**Einleiten von Oberflächenwasser aus dem
Baugebiet „Sonnenhof“ in die Zenn**

- Ergänzende Unterlagen -

**Vollzug des Wasserhaushaltsgesetzes (WHG) u. Bayer. Wassergesetzes (BayWG);
Antrag der Gemeinde Veitsbronn auf Erteilung einer gehobenen Erlaubnis gem. §§ 10, 15
WHG für die Einleitung von Niederschlagswasser/Oberflächenwasser aus dem Baugebiet
"Sonnenhof" in die Zenn über die Einleitstelle A20 auf der Flur-Nr. 103/0 der Gmkg.
Veitsbronn Abgabeunterlagen Einleiten von Oberflächenwasser aus dem Baugebiet
„Sonnenhof“ in die Zenn**

hiermit nehmen wir im Auftrag der Gemeinde Stellung zum Schreiben vom 31.05.2023 (Az. 412-9454/22-641.1) sowie der darauffolgenden Abstimmung vom 09.10.2023 im oben genannten Verfahren.

Planart: Lageplan
 Kanalisation
 Zustandsbewertung

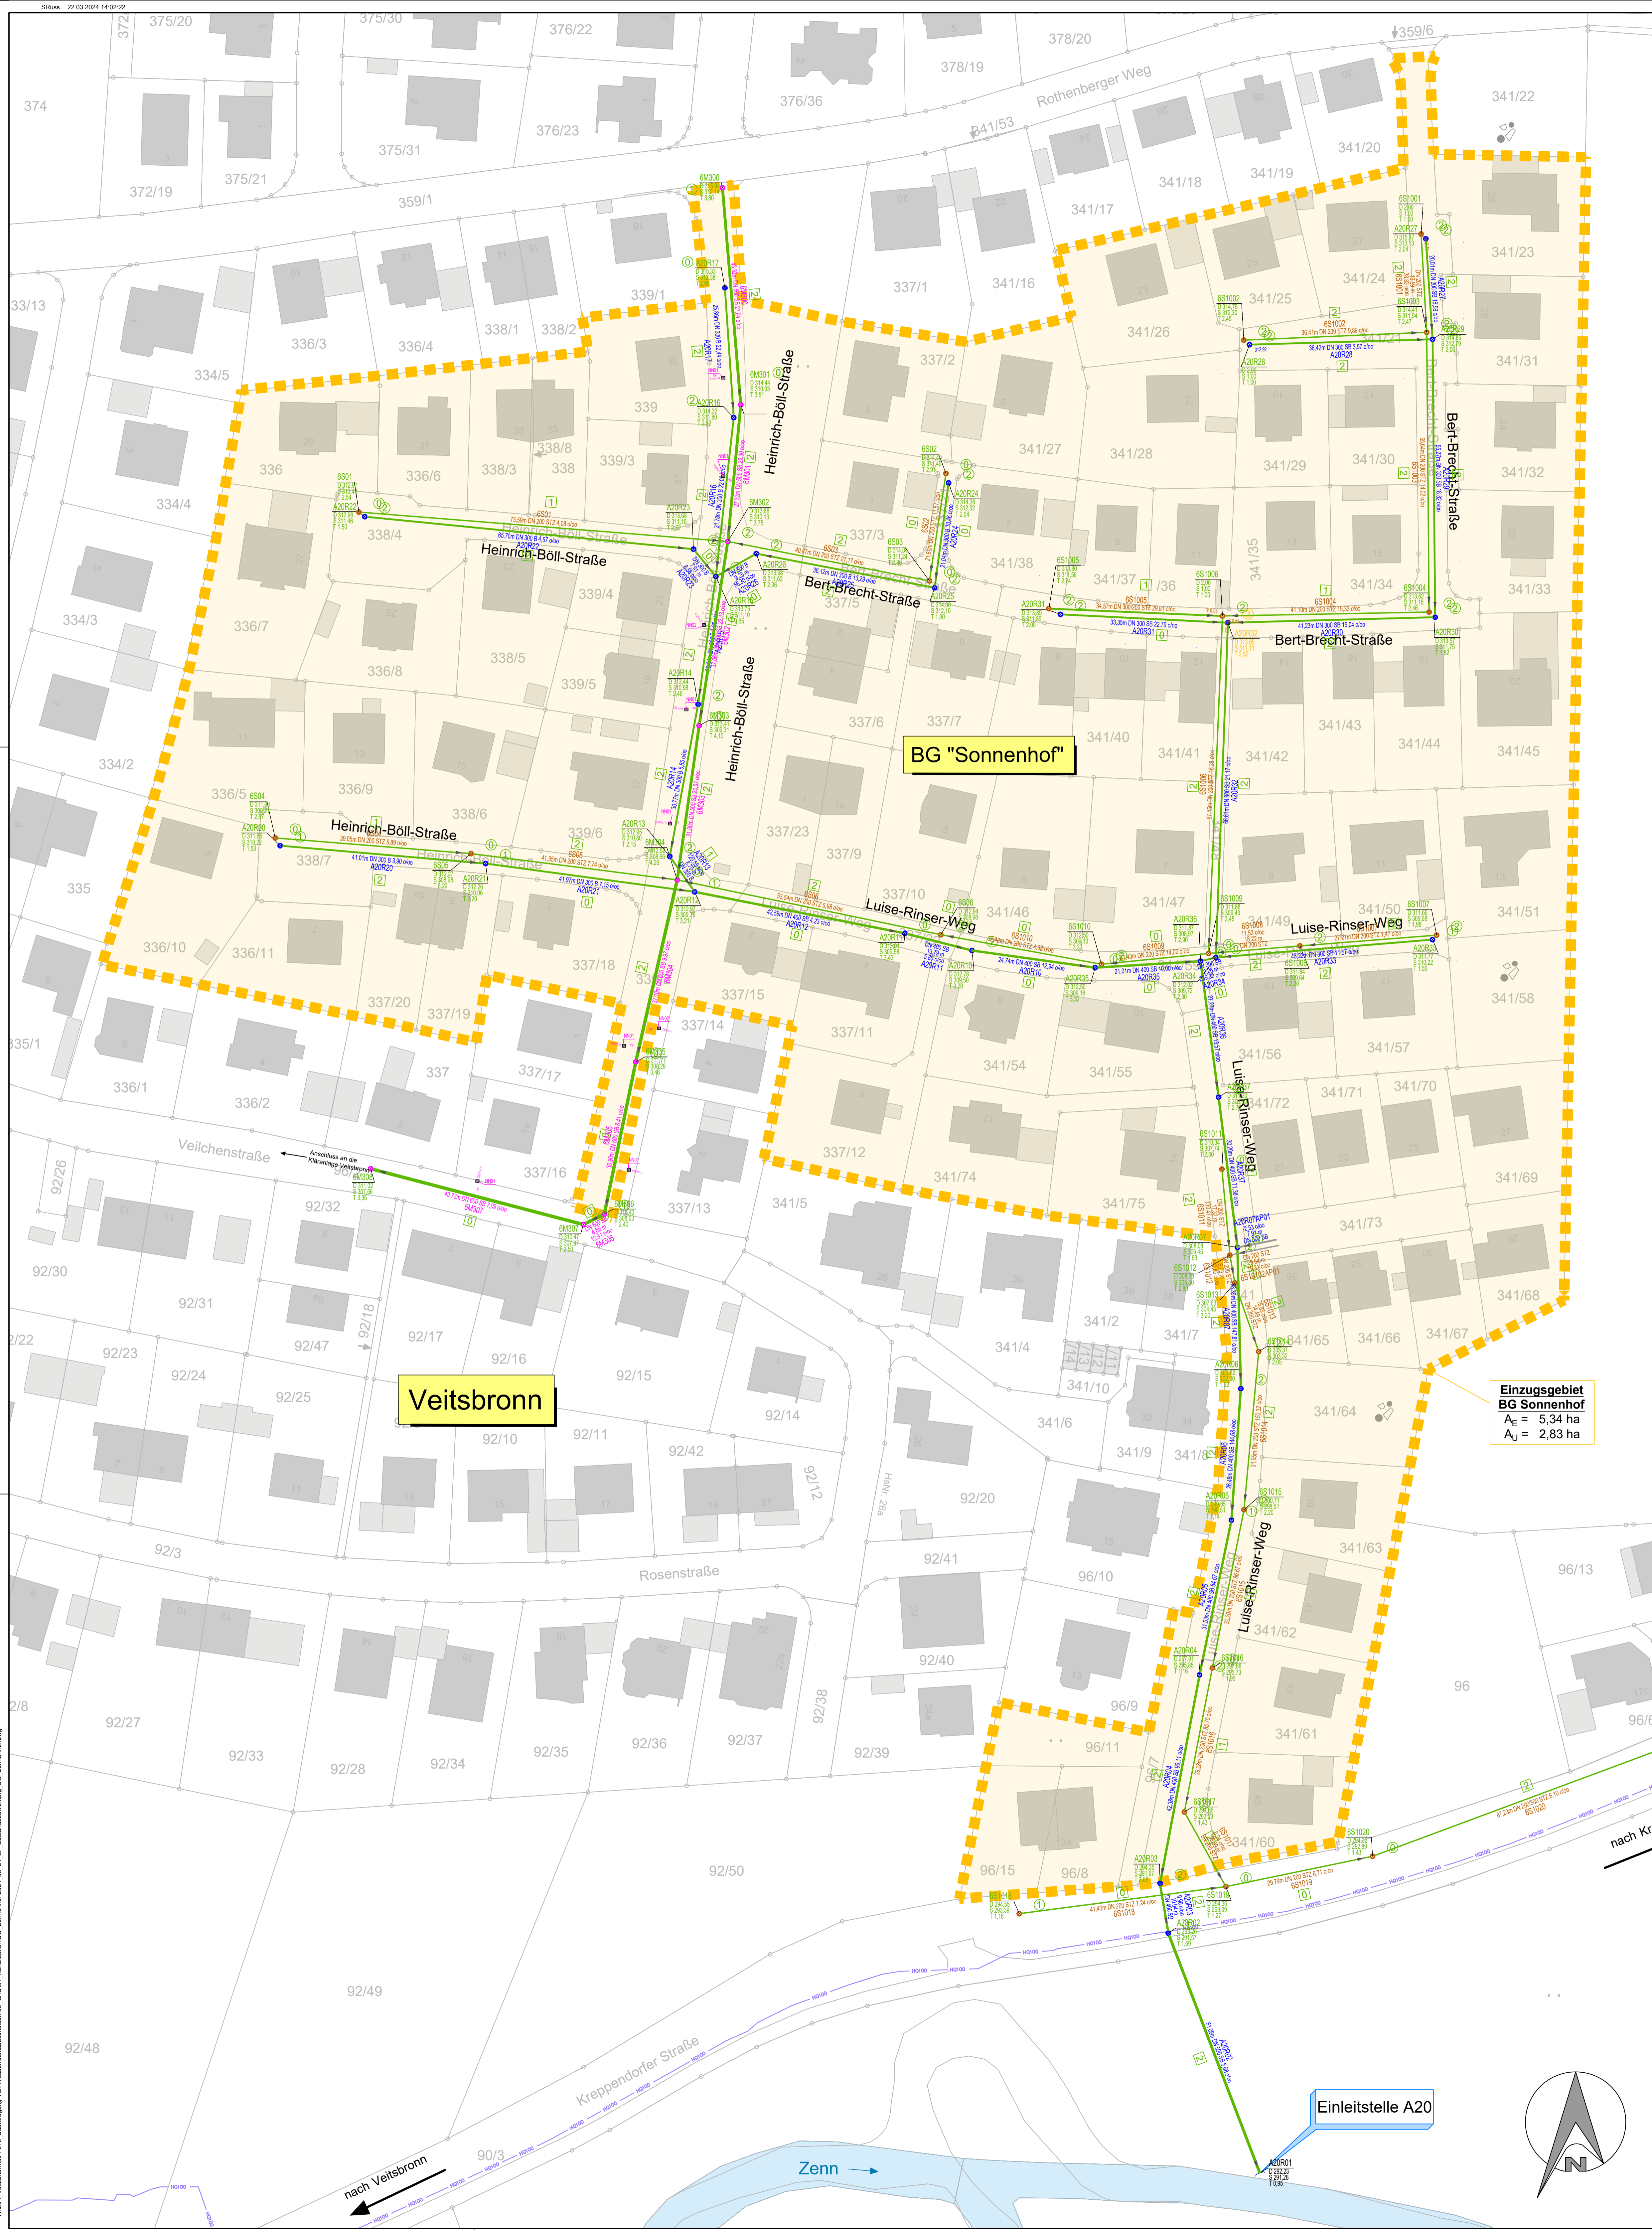
Für die Ziffer 3 erhalten Sie anbei wie abgestimmt einen Lageplan mit der Zustandsklassifizierung des bestehenden Kanalnetzes, der durch regelmäßige Befahrungen auf den aktuellen Stand gehalten wird. Hieraus ist zu erkennen, dass sich alle Haltungen im Einzugsgebiet des Baugebietes „Sonnenhof“ und somit auch im Trinkwasserschutzgebiet der Eltersdorfer Gruppe in einem ordnungsgemäßen Zustand befinden.
